Betreft: Zienswijze op de concept omgevingsvergunning voor de activiteiten het bouwen van een bouwwerk en planologisch strijdig gebruik voor 27 appartementen op het adres Tijgerblauwtje 1, 1, 11 t/m 14, 21 t/m 24, 31 t/m 34, 41 t/m 44, 51 t/m 54, 61 t/m 64, 71 en 72 in Wolvega, bekend onder dossiernummer OV-2022-5923.

Betreft: Zienswijze op de concept omgevingsvergunning voor de activiteiten het bouwen van een bouwwerk en planologisch strijdig gebruik voor 27 appartementen op het adres Tijgerblauwtje 1, 1, 11 t/m 14, 21 t/m 24, 31 t/m 34, 41 t/m 44, 51 t/m 54, 61 t/m 64, 71 en 72 in Wolvega, bekend onder dossiernummer OV-2022-5923.

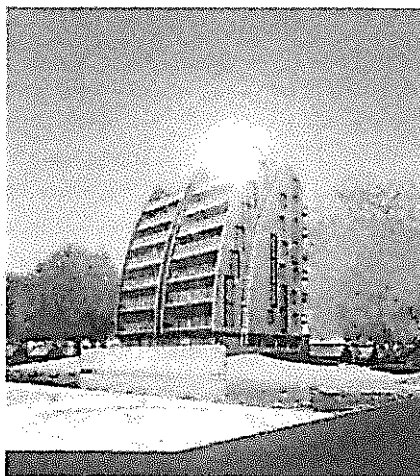
Hiernaast een uitsnede uit het beeldkwaliteitsplan Lindewijk – deelgebied 1 uit 2011 (pagina 55) met de 'criteria' welke voor deze locatie van toepassing zijn. Het daarin voorgestelde lijkt in de verste verte niet op de ingediende aanvraag omgevingsvergunning en geeft al helemaal geen criteria waaraan getoetst kan worden. Wel worden er in dit beeldkwaliteitsplan enkele criteria benoemd met betrekking tot de inpassing van de parkeervoorzieningen. Daarover worden tijdens de welstandszitting ook opmerkingen over gemaakt door [REDACTED]. Het plan/ontwerp vergunning voldoet hier niet aan.

Zoals hiervoor al omschreven, heeft dit beeldkwaliteitsplan geen criteria waaraan de aanvraag omgevingsvergunning getoetst had kunnen worden.

5.5 Woonsfeer 4 – Woontoren (Tijgerblauwtje)

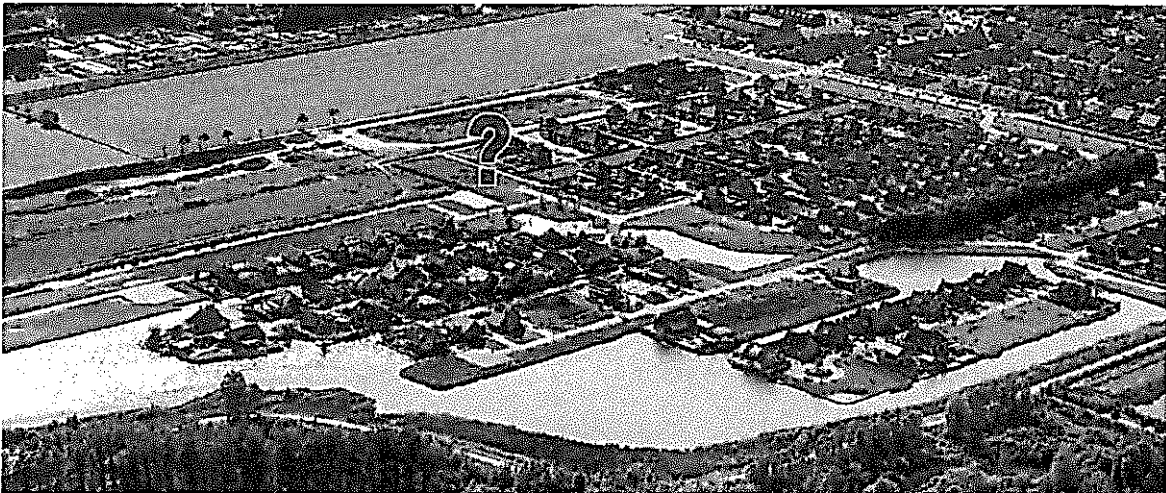
Op pagina 41 van dit vigerende beeldkwaliteitsplan vind u onderstaande 'criteria' en afbeelding welke van toepassing is voor de locatie Tijgerblauwtje.
